泊発電所 3号炉 耐津波設計方針について

(燃料等輸送船の漂流物影響に係る指摘事項回答)

令和 5 年 12 月 25 日
北海道電力株式会社

【指摘事項 第1177回審査会合（2023年8月3日開催）】

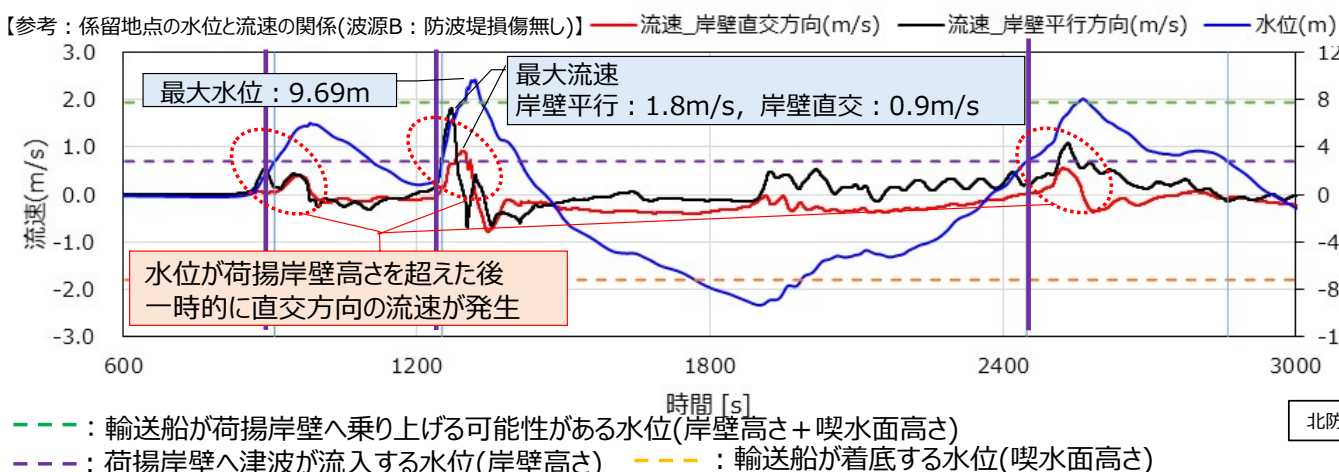
燃料等輸送船の緊急退避の成立性について、退避作業の不確かさを考慮した上で、津波到達までに退避できることを説明すること。また、津波到達までに十分な余裕時間が確保できない可能性を踏まえ、緊急退避ができない場合を想定しても、他の対策によって燃料等輸送船が漂流物とならないことを説明すること。

- 第1209回審査会合（2023年12月7日）において、燃料等輸送船実機による緊急離岸訓練の結果から、退避作業の不確かさを考慮した場合、十分な余裕時間が確保できない可能性があることから、「緊急退避を要しない漂流物化防止対策」を講じる方針に見直しを行うことをご説明した。（説明経緯の再掲）
- 第1177回（2023年8月3日）審査会合での指摘事項、泊発電所における津波の特徴や先行プラントとの比較結果を踏まえ、漂流物化防止対策の網羅的な検討について、漂流物化防止対策の評価フローを見直し、採用する対策について再評価を実施した。
- **評価の結果、「係留③：海域から輸送船を係留する方策等」を対策の第一候補として、検討を進めることとした。**
- 泊発電所専用港の海域から燃料等輸送船を係留することにより、燃料等輸送船の荷揚岸壁への乗り上げ及び漂流を防止することが可能であることから、緊急退避ができない場合を考慮しても、有効な漂流物化防止対策と考える。
